**DCC-2018- 82      ADOZIONE DI AGGIORNAMENTO AL PUC, AI SENSI DELL'ART. 43 DELLA L.R. N. 36/1997 E S.M.I., PER L' ADEGUAMENTO DEL LIMITE DI PONENTE DEL DISTRETTO N. 20 "FIERA -KENNEDY" - MUNICIPIO MEDIO LEVANTE.**

ADOZIONE DI AGGIORNAMENTO AL PUC, AI SENSI DELL'ART. 43 DELLA L.R. N. 36/1997 E S.M.I., PER L' ADEGUAMENTO DEL LIMITE DI PONENTE DEL DISTRETTO N. 20 "FIERA –KENNEDY" – MUNICIPIO MEDIO LEVANTE.

## Aggiornamento del Distretto di Trasformazione n. 20 "Fiera Kennedy"

Relazione Urbanistica

Sistema Territoriale di Concentrazione 4 Centro Est - Medio Levante MODIFICATO

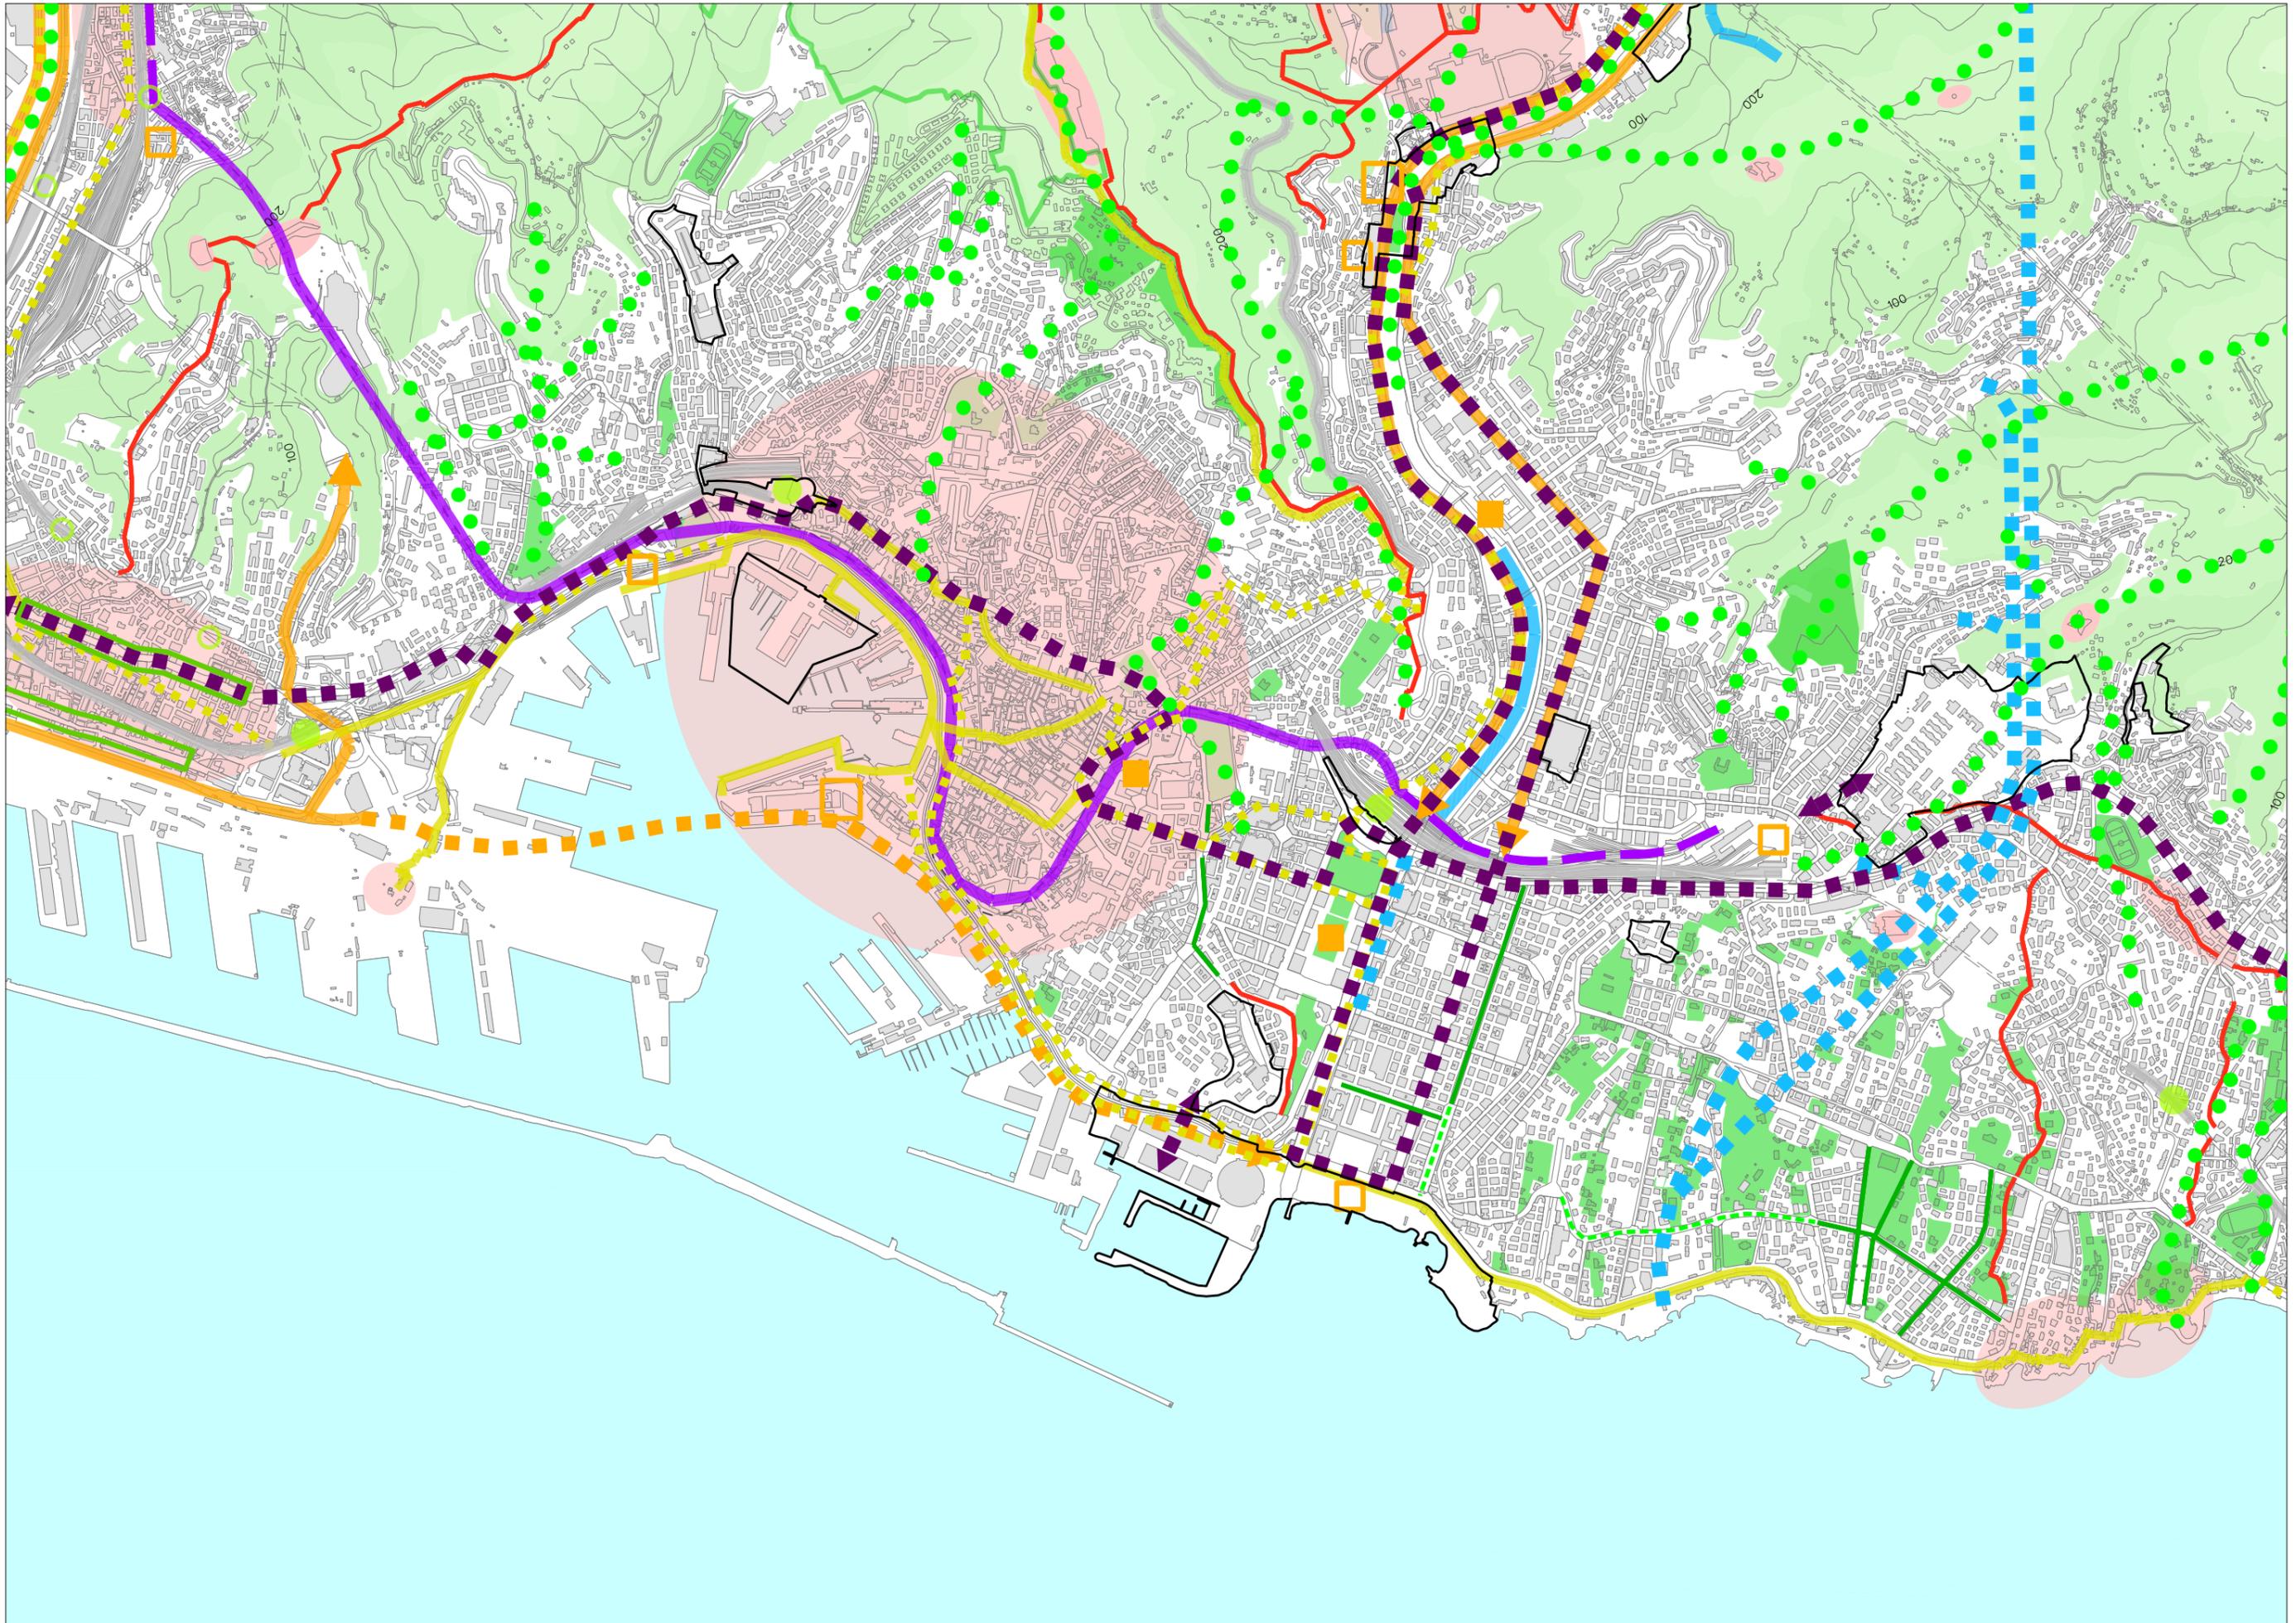
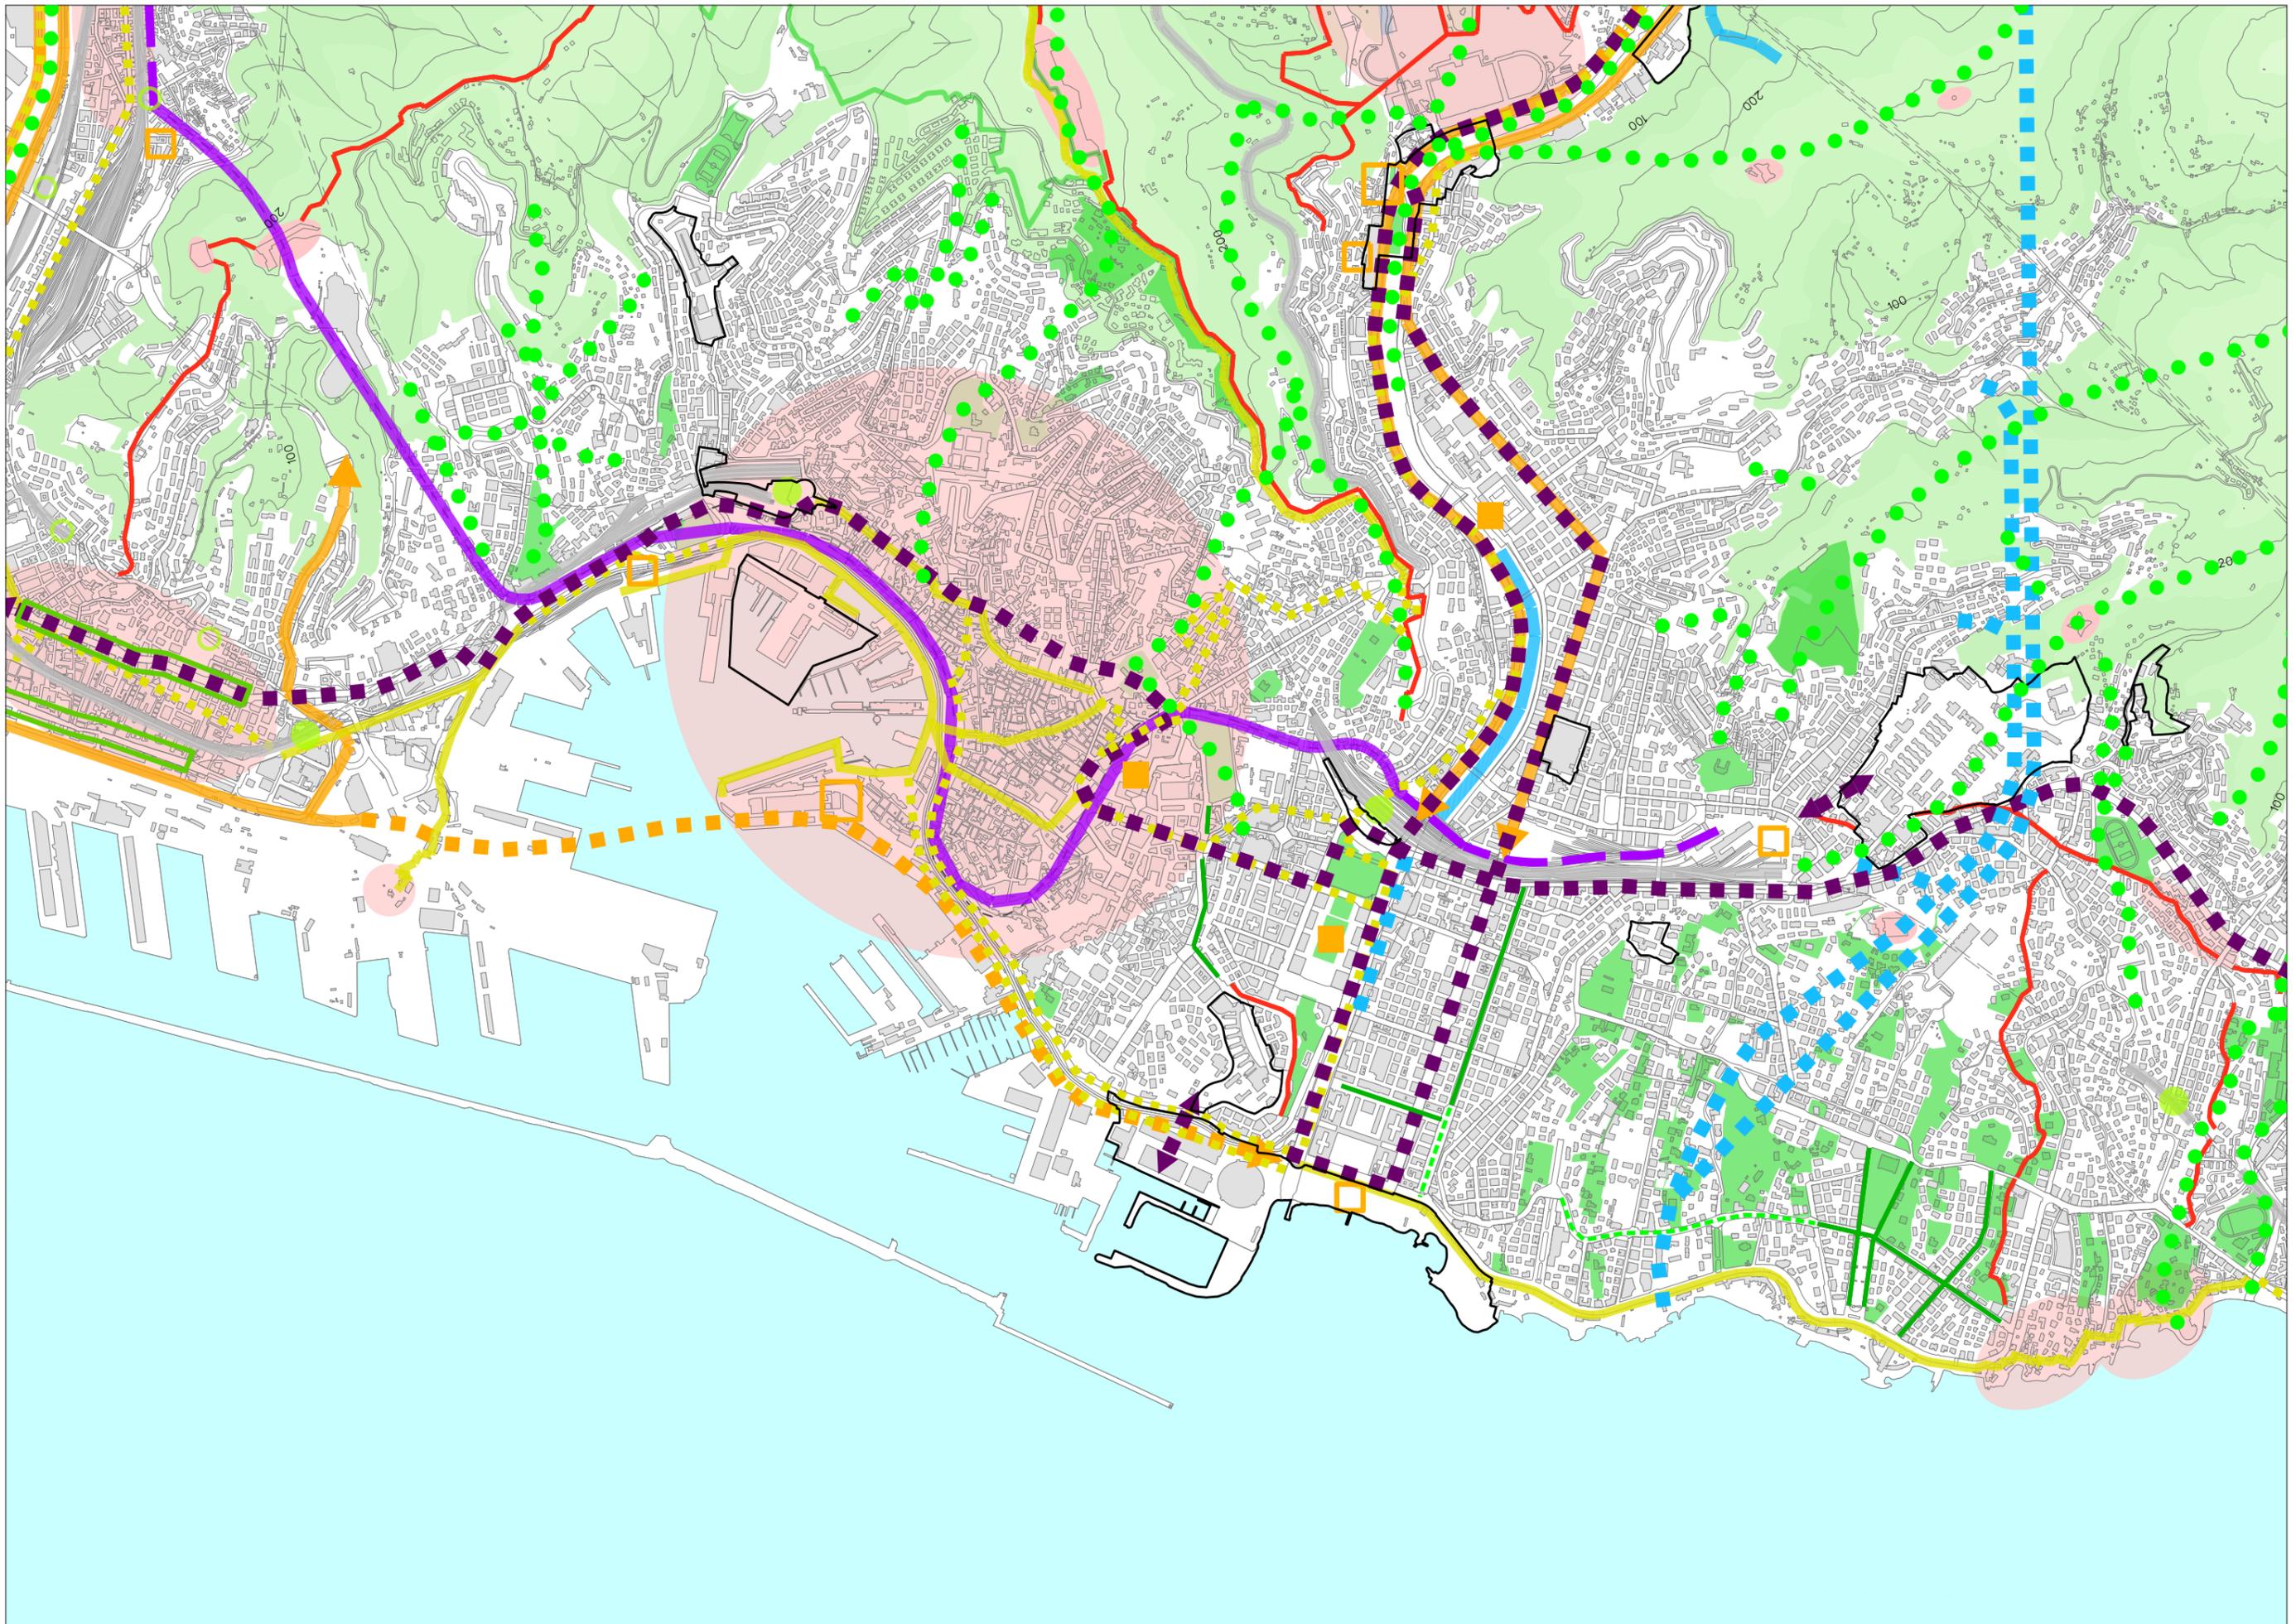
- Sistema Territoriale di Concentrazione 4 Centro Est - Medio Levante;
- Distretto n. 20 Fiera Kennedy (schemi e scheda normativa);

Nondimeno, in considerazione di quanto sopra, al fine di fare chiarezza e **dare attuazione a quanto sottoscritto in sede di Collegio di Vigilanza**, si può sviluppare un **aggiornamento** alla scheda n. 20 del PUC **modificando**, nel senso sopra descritto, **i confini e i perimetri del Distretto ed eliminando**, dalle "Modalità di attuazione" della citata scheda, **il riferimento all'Accordo di Pianificazione**, senza che ciò comporti modifiche sostanziali alla pianificazione, in conformità alle determinazioni assunte dagli Enti e dalla Civica Amministrazione.
